台南市前瞻基礎建設計畫-縣市管河川及區域排水整體改善計畫工程案在地諮詢會議紀錄

陸、討論事項：

變更臺南市安南區「創(專)2(附)」創意文化專用區細部計畫(部分創意文化專用區為公園兼滯洪池用地)(配合海東 D2 抽水 站新建治理工程)

台江文化促進會暨台江流域社群陳情意見

圖五

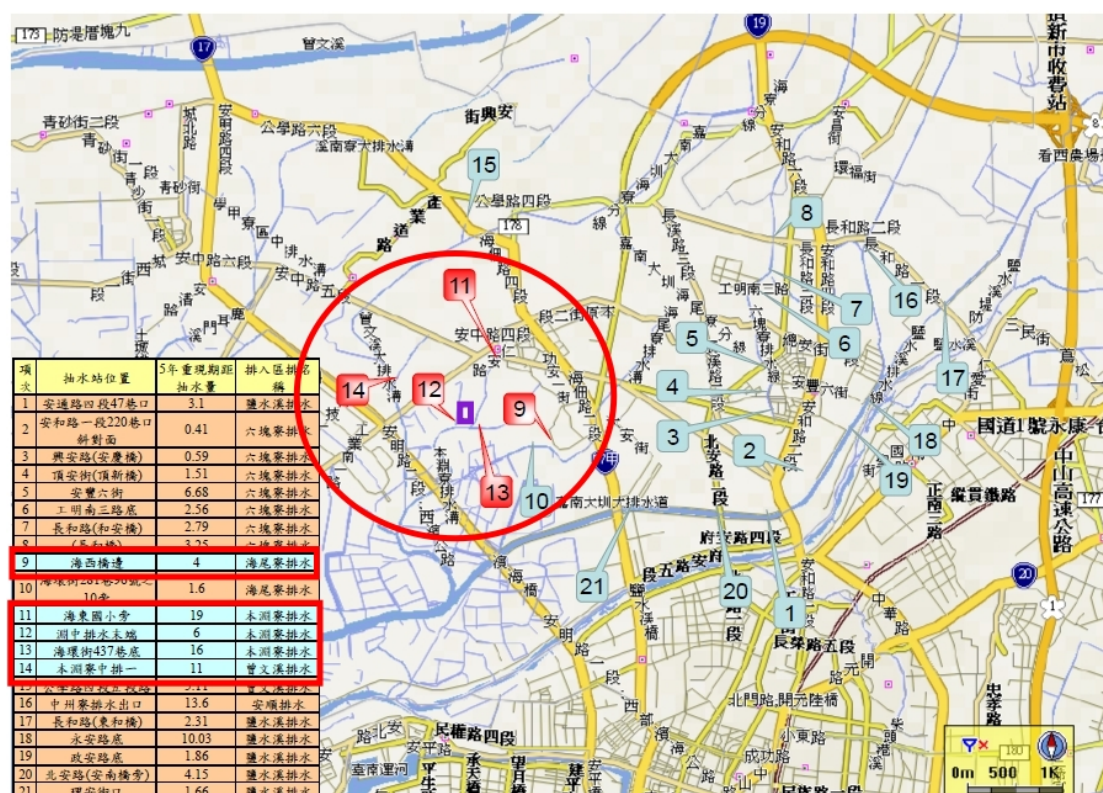
3-1 如果都委會通過本案變更，開發單位只需負擔 1.0 公頃之公園、體育場所、綠地、廣場及兒童遊樂場等公共設施（且不一定無償使用）。無疑是政府為開發單位大開方便之門，大大降低了開發單位應負擔之公共設施面積，還主動負擔部分公共設施闢建之費用，更將原滯洪為主的治水方式改為抽水站，形成一公里內的排水線有五座大型抽水站（見圖五），違反水利署流域綜合治理的承洪韌性治理原則。

20210801 安南區淹水與降雨量關係比較

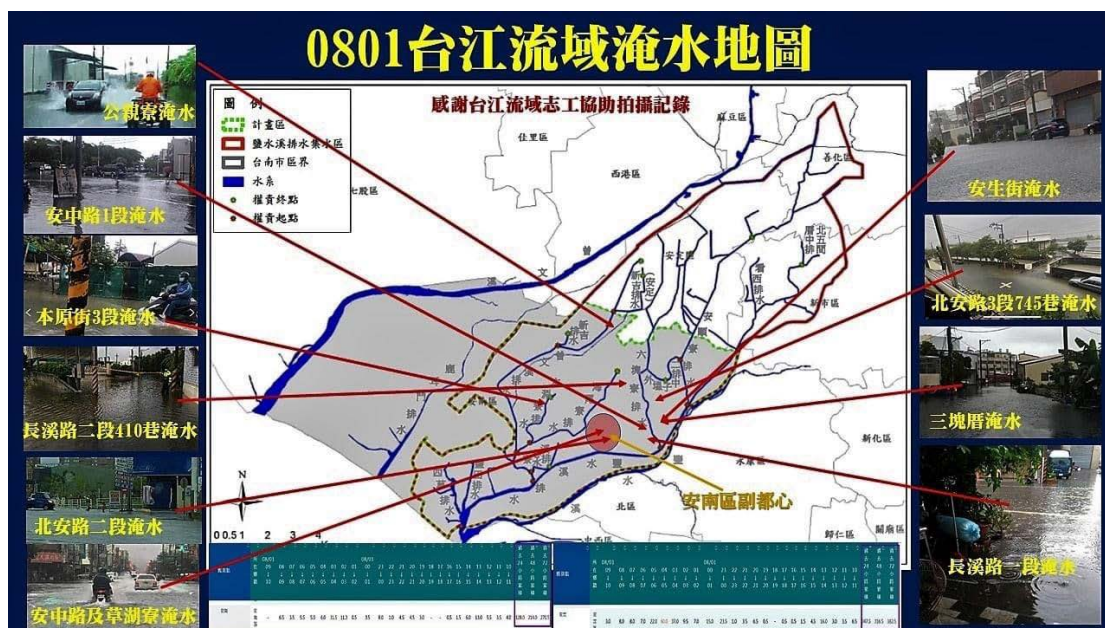
一滯洪池明顯不足，水利署及市政府應儘速改善

八月一日安南區淹水分析，依據氣象局安南雨量測站統計二十四小時一日降雨量 83.5 毫米，尚未達二年重現期，更遑論十年重現期，新市雨量站則是 247.5

毫米，結果安南區就淹水了，其中本淵寮本原街及海尾寮附近的安中路、北安路皆傳淹水。
